BULLETIN TECHNIK

MODELLVARIANTE:
MGF

Bull. Nr: 0016
CDS. Ref: M6932bu
Ausgabe: 2
Datum: 10.12.97

SCHLECHTE PASSUNG ZWISCHEN HARDTOP UND TÜRSCHIEBE ODER HINTERER AUFLAGEFLÄCHE - DIVERSE

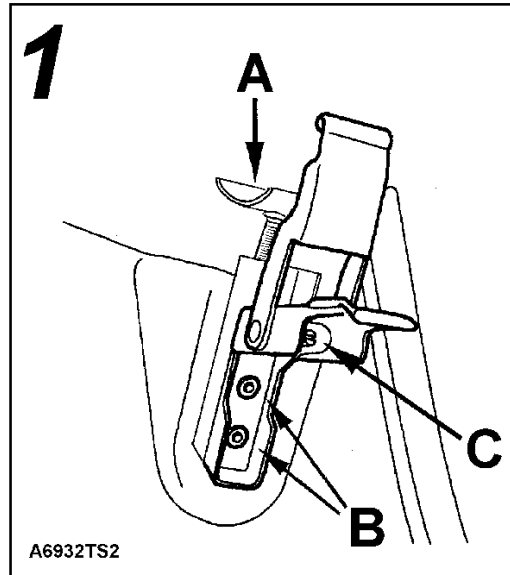
Beide hinteren Spannhalter durch modifizierte Teile mit der Teilenummer DXW 100200PMA ersetzen.

Die neuen Spannhalter verfügen über eine integrierte Höhenjustierbacke, siehe **Abbildung 1 (A)**, die die Hardtophöhe bestimmt. Bei korrekter Einstellung liegt die Höhenjustierbacke oben auf dem bestehenden Karosseriebefestigungshaken auf. Der Spannhalter greift in den unteren Teil des Hakens ein und wird umgelegt, wie bei der Originalausführung. Dadurch drückt das Hardtop die hintere Dichtung um ein vorgegebenes Maß zusammen und verhindert ein übermäßiges Zusammendrücken der Dichtung mit der Folge, daß das Hardtop den Heckbereich berührt.

1. Zum Entfernen des Spannhalters Befestigungsnieten (**B**) mit einem 5-mm-Bohrer ausbohren.

2. Zum Entfernen der losen Nietköpfe Hardtop kippen und schütteln, bis die Nietköpfe aus den Lücken unten an der B-Säule geholt werden können. Sicherstellen, daß alle vier Nietköpfe entfernt werden, um Beanstandungen über Klappergeräusche zu verhindern.
3. Geänderte Spannhalter mit Spezialnieten, Teilenummer DYQ 100340, montieren. Die Spitze der Nietmaschine muß schmal genug sein, daß sie in den Spannhalterträger paßt, da sonst die Nietköpfe nicht korrekt ausgerichtet werden können.

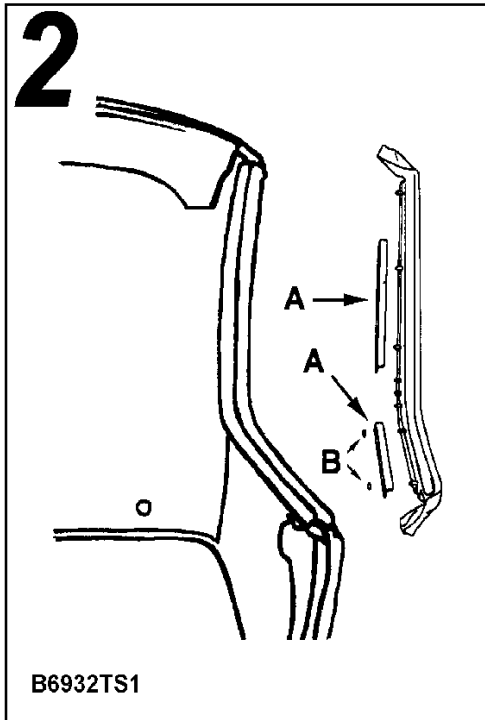
Beide Dachholmdichtungen durch die geänderten Dichtungen des Typs DSF 101280PMD (rechte Seite) sowie DSF 101290PMD (linke Seite) ersetzen.

Diese neu eingeführten 'weich-festen' Dichtungen werden mit speziellen Halterungen montiert, die ein besseres Dichtungsprofil sowie eine bessere Passung zwischen Scheibe und Dichtung bewirken.

2. Die neuen Dachholmdichtungen zusammenbauen. Hierzu Halterungen, siehe *Abbildung 2 (A)*, an gezeigten Stellen von Hand in Dichtungsbefestigungen eindrücken.
3. Auf die Befestigungen der B-Säulenhalterungen (kürzere der beiden Halterungen) jeweils zusätzliche Faserdichtscheiben (B) aufdrücken
4. Dichtungsbaugruppen an Hardtop montieren. Hierzu ausgehend von der dritten Befestigung von unten an der B-Säule die Befestigungen in Ausgangslage eindrücken, siehe *Abbildung 3*. Sicherstellen, daß die Halterungen (A) überall korrekt am Innenteil (B) anliegen, um das korrekte Profil zwischen Dichtung (C) und Hardtopdach (D) zu erzielen. Außerdem ist darauf zu achten, daß die Dachholmdichtung rundum keine Dellen aufweist.

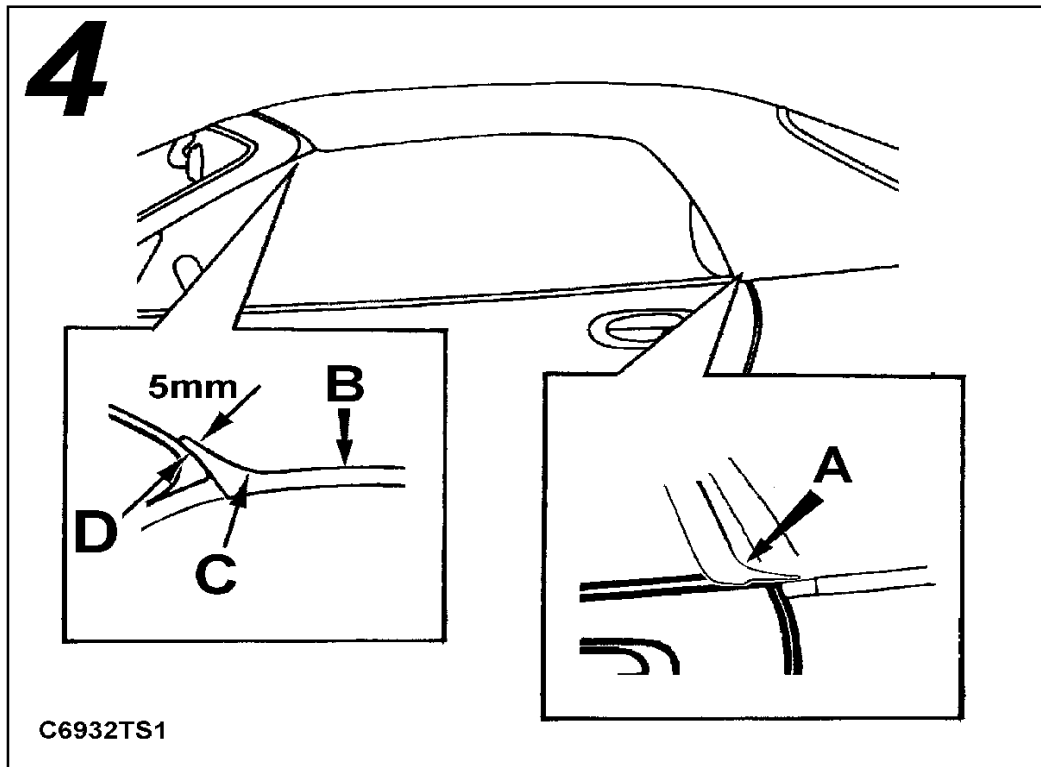
5. Kontaktfläche der Dichtung unten an B-Säule mit geringer Menge Klebstoff des Typs Loctite 406 bestreichen und festkleben. *Wichtig:* Sicherstellen, daß um die untere Ecke durchgehend ein gutes Dichtungsprofil erzielt wird, siehe *Abbildung 4 (A)*.
6. Kontaktfläche der Dichtung oben an A-Säule mit geringer Menge Klebstoff des Typs Loctite 406 bestreichen und vorne am Hardtop festkleben. *Wichtig:* Sicherstellen, daß äußere Dichtlippe (B) an den Seiten eingedrückt und um die vordere Ecke (C) durchgehend ein gutes Dichtungsprofil erzielt wird. Über die Vorderkante (D) hinaus müssen ca. 5 mm der Dichtungslasche sichtbar sein.

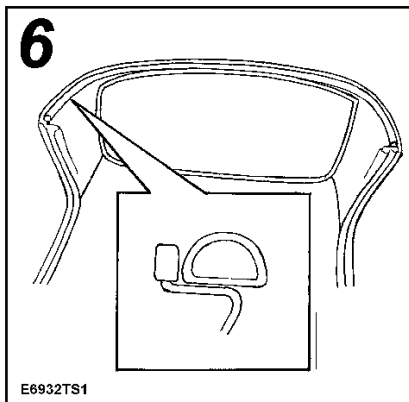
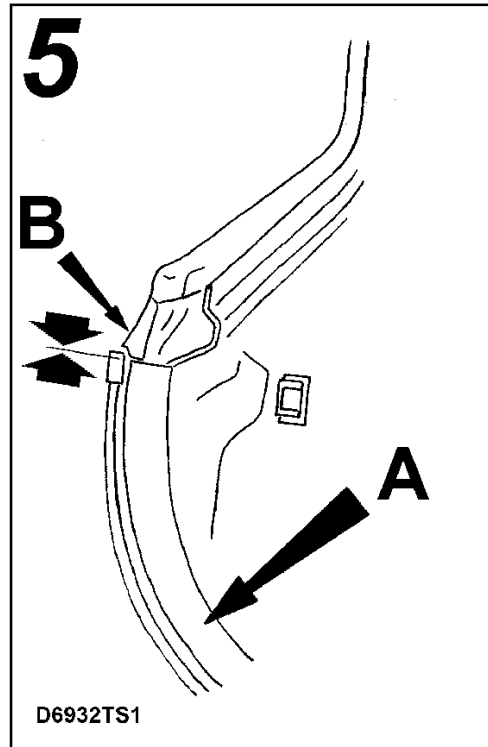
Bei älteren Fahrzeugen vor der Fahrgestellnummer 014487 mit Auflageflächen-dichtungen aus Schaumstoff müssen die neueren 'D'-förmigen Dichtungen, Teilenummer DSF101140 PMD, nachgerüstet werden.

Die neuere 'D'-förmige Dichtung ist nur als Nachrüstteil verfügbar und darf nur in Fahrzeugen bis zur Hardtop-Seriennummer F493 montiert werden. Diese Dichtung sorgt für einen ausreichenden Abstand zwischen Hardtop und Heckauflagefläche, um direkten Kontakt zu verhindern.

5. Dichtung an Hardtop befestigen, siehe *Abbildung 5 (A)*; dabei auf einer Seite Dichtungsende gegen Laschenende der Dachholmdichtung (*B*) stoßen. Sicherstellen, daß der flache Bereich der Dichtung durchgehend korrekt an der Kontaktfläche des Hardtops anliegt, siehe *Abbildung 6 (Detailausschnitt)*, und Dichtung fortlaufend andrücken, bis sie die Dachholmdichtung auf der gegenüberliegenden Seite überlappt. Überstehende Dichtung mit scharfem Messer abschneiden, so daß sich eine gute Stoßnaht ergibt. Dichtung fest anpressen, um gute Haftung zu gewährleisten.
